**INFORME DE CONTROL ESPECÍFICO
N° 052-2023-2-0363-SCE**

**SERVICIO DE CONTROL ESPECIFICO A HECHOS CON
PRESUNTA IRREGULARIDAD A MUNICIPALIDAD
DISTRITAL DE UCHURACCAY**

**"EJECUCIÓN DE LA OBRA: CREACIÓN DE LA LOSA
MULTIDEPORTIVA EN LA LOCALIDAD DE
HUAYNACANCHA DEL DISTRITO DE UCHURACCAY,
PROVINCIA DE HUANTA, DEPARTAMENTO DE
AYACUCHO, BAJO LA MODALIDAD DE
ADMINISTRACIÓN DIRECTA"**

Imagen n.º 2
Tijeral que sostiene la cobertura del campo deportivo

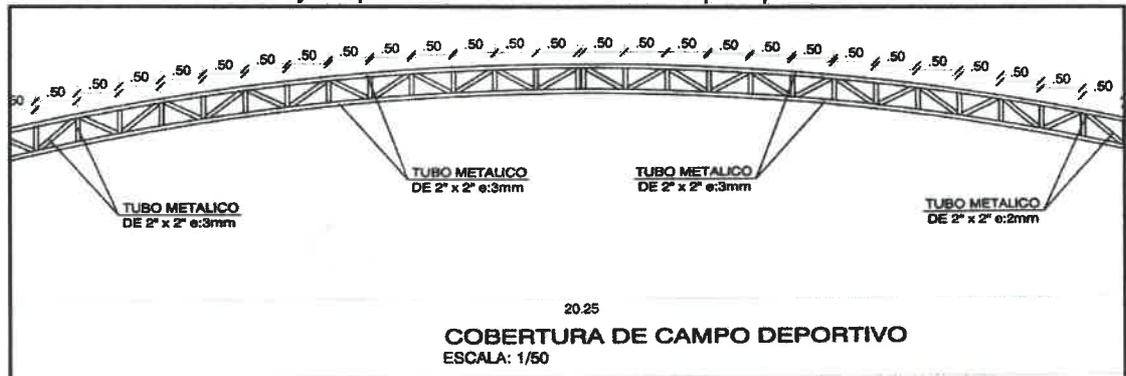
Las especificaciones técnicas y plano "Detalles", lámina n.º 07, establecen tubos metálicos de sección de 2"x2" con un espesor de e=3mm; sin embargo, en los metrados no indica dimensión alguna y los costos unitarios señalan una sección de 2"x2" con un espesor de e=2mm.

El plano "Detalles", lámina n.º 07 y las especificaciones técnicas de la partida 09.01.01 Tijeral de L=22ml del expediente técnico de la Obra, establecieron que los tubos metálicos usados para la construcción de los tijerales (brida superior, brida inferior y diagonales), tienen una sección de 2"x2" con un espesor de e=3mm, tal como se aprecia en la siguiente imagen:

²⁶ Cabe precisar que el Análisis de Costos Unitarios del expediente Técnico, consideró para la construcción de los tijerales, tubo rectangular de 2"x2" e=2mm, lo que difiere de lo indicado tanto en el Plano "Detalle", Lámina n.º 07 y las especificaciones técnicas de la partida 09.01.01 Tijeral de L=22ml.

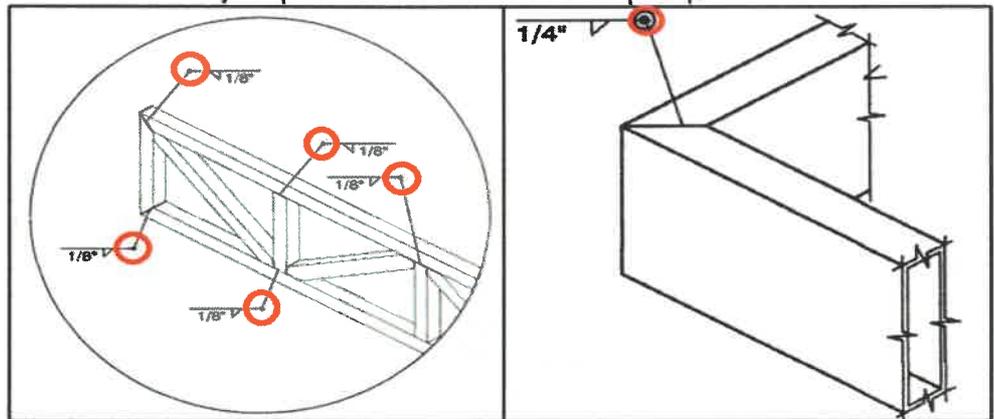
²⁷ El cual concuerda con el requerimiento n.º 010-2019-MDU/SGIP/CLMLH/LHHG-R.O de 10 de setiembre de 2019 realizado para la compra, entre otros, de Tubos rectangulares de 3"x2" e=2mm (para correas).

Asimismo, es importante mencionar que las medidas tomadas fueron con un Calibrador Micrométrico Digital (Marca: Ubermann, Modelo: RM813)

Fotografías n.ºs 4, 5, 6 y 7
Soldadura de los tubos metálicos

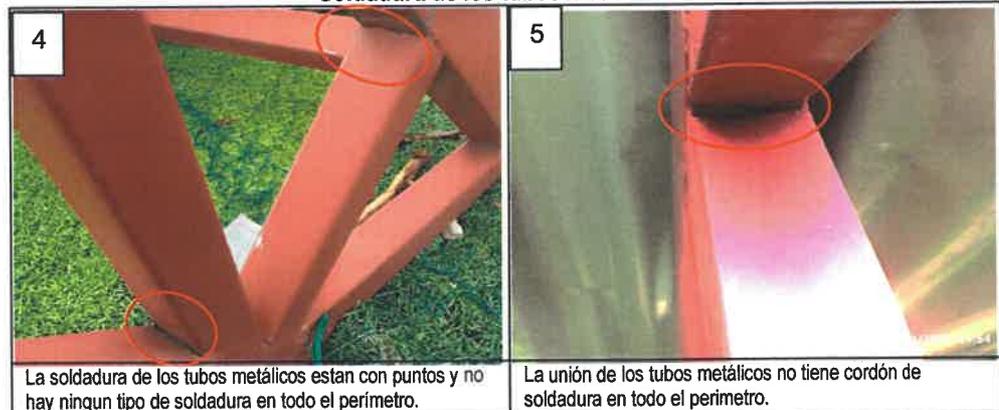
De lo indicado en la imagen precedente, y contrastando con la simbología de soldadura mostrada en las imágenes n.ºs 3 y 4, se desprende que la soldadura que debía aplicarse en la construcción de los tijerales debía ser "todo alrededor" de la sección de los tubos metálicos; no obstante, en la visita de inspección física a la obra realizada el 9 de junio de 2023, realizado por la comisión de control y consignado en el acta de inspección física n.º 001-2023-CG/OC0363-SCE1 (Apéndice IT n.º 40) de la misma fecha, se observó que la soldadura empleada, en su mayoría, fue por puntos y no cordones, e incluso, en algunas uniones no se apreció ni siquiera puntos.

Imagen n.º 6 y fotografía n.º 8
Cubierta del campo deportivo y plano "Detalles", lámina n.º 07

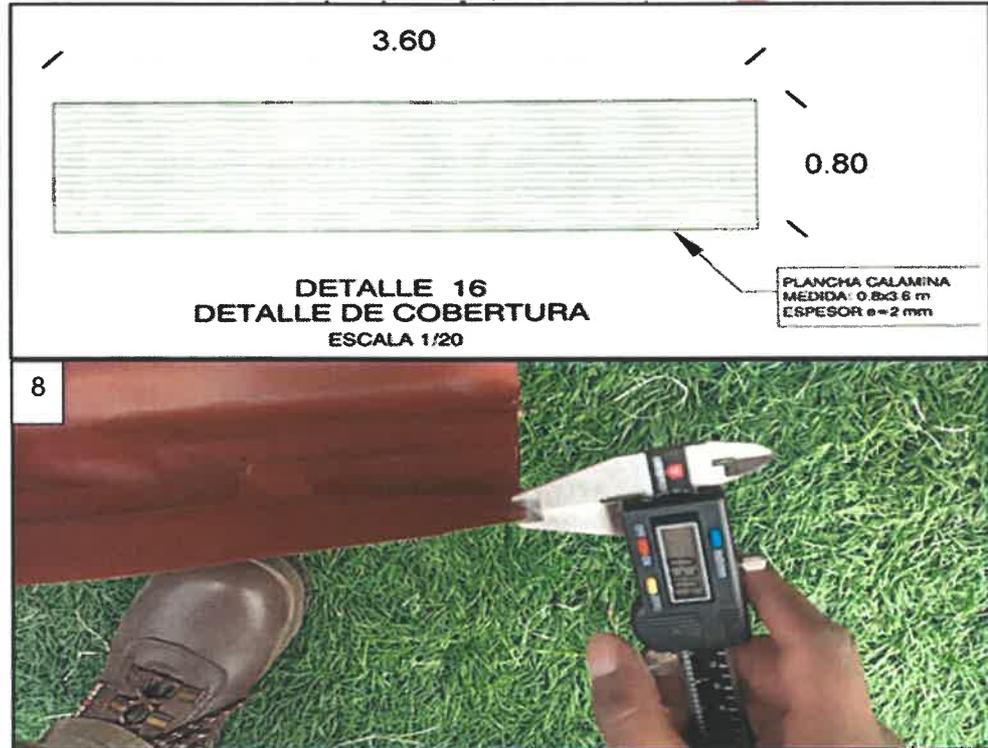
El plano “Detalles”, lámina n.° 07 y las especificaciones técnicas del expediente técnico, establecieron usar como cubierta del campo deportivo, plancha calamina (planchas aluminizadas) con un espesor de $e=2mm^{29}$; sin embargo, en la visita de inspección física a la obra realizada el 9 de junio de 2023, realizado por la comisión de control y consignado en el acta de inspección física n.° 001-2023-CG/OC0363-SCE1 (**Apéndice IT n.° 40**) de la misma fecha, se evidenció que se usó calaminas de espesor $e= 0.3 mm$ aproximadamente, conforme se observa en las siguientes imágenes:

Como se puede apreciar en la imágenes precedentes, se usó para la construcción de la cubierta del techo, calaminas con un espesor de 0.3 mm; las cuales fueron requeridas por el Residente de Obra mediante requerimiento n.º 006-2019-MDU/SGIP/CLMLH/LHHG-R.O de 10 de setiembre de 2019 (Apéndice IT n.º 21), luego el señor Lucio Hilmer Huamán Garamendi, residente de Obra, suscribió la solicitud y conformidad del pedido comprobante de salida (PECOSA) de 20 de setiembre de 2019 (Apéndice IT n.º 21); sin embargo, el expediente técnico indicaba usar planchas aluminizadas con espesor de 2mm, las cuales al tener un espesor mayor, soportarían mejor las cargas generadas por la condiciones climáticos propios de la zona. Esta situación no fue advertida oportunamente por el Supervisor de Obra tanto en la compra como en la instalación de dichas calaminas, efectuándose el pago mediante comprobante de pago n.º 927 de 26 de noviembre de 2019 (Apéndice IT n.º 21).

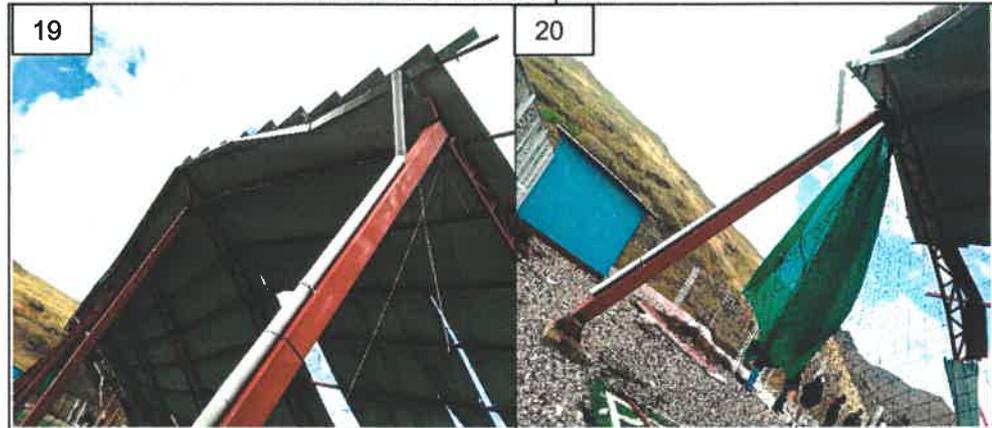
Canaletas de evacuación pluvial dañados producto del desplome del techo metálico del campo deportivo, como se observan en las imágenes siguientes:
